Avis IRSN/2018-00006

Objet : Virole basse 335 de Fessenheim 2 - Dossier de justification de la tenue en service.

Figure 1 : Schéma de principe d'un générateur de vapeur³ ; coupe transverse du tore d'alimentation en eau avec J-tube.

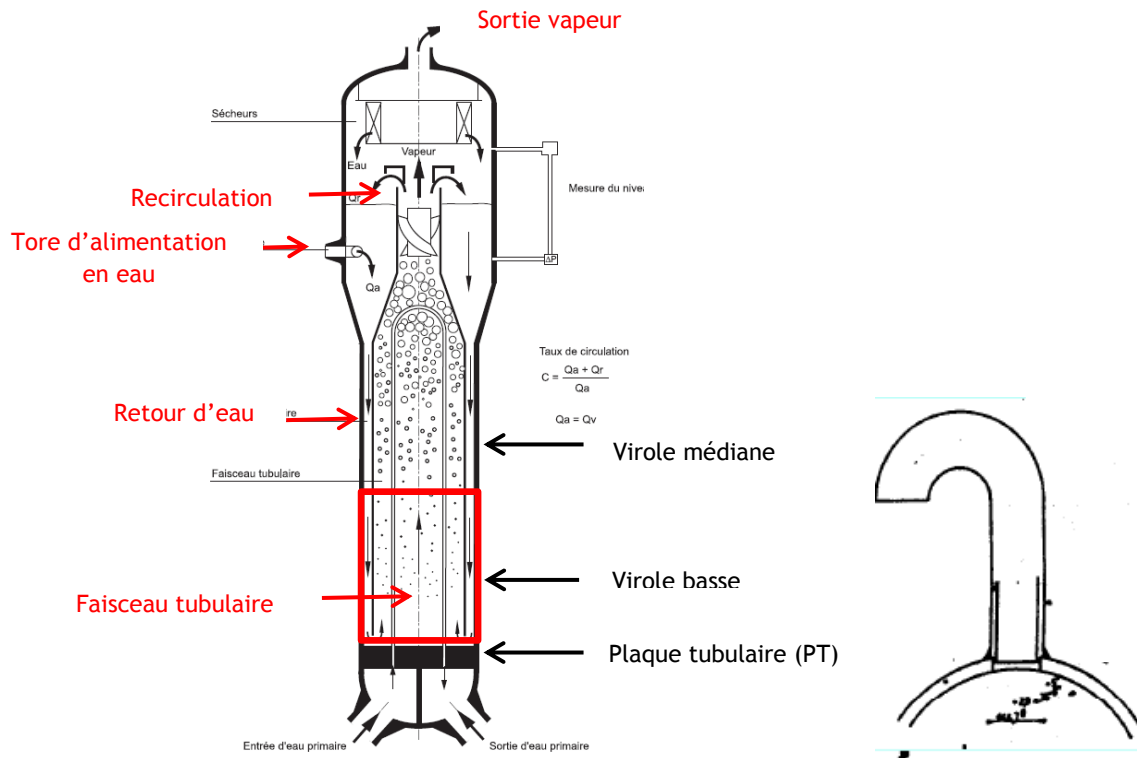
L'exploitant a caractérisé l'étendue des zones ségréguées et leur impact sur les propriétés mécaniques du matériau. À l'issue de son analyse, il estime notamment que la zone ségréguée est située en paroi interne ou proche de cette paroi, en partie supérieure de la virole basse (cf. Figure 1 en annexe).

Dans un générateur de vapeur, le fluide primaire circule à l'intérieur de tubes, agencés en faisceau au sein d'une enveloppe métallique. Côté secondaire, lorsque le réacteur est en puissance, l'eau est progressivement portée à ébullition au contact des tubes. Le mélange liquide/vapeur est ensuite séparé à la sortie du faisceau : la vapeur sort au sommet du GV tandis que l'eau liquide redescend, et est dirigée vers le retour d'eau (zone séparant l'enveloppe du faisceau de la paroi extérieure du GV). La perte de masse en eau engendrée par le débit de vapeur est compensée par l'alimentation en eau du GV normale (ARE) ou de secours (ASG). L'eau alimentaire, plus froide que celle du GV, est introduite dans le retour d'eau, par le biais d'un tore d'alimentation (cf. Figure 1 en annexe).
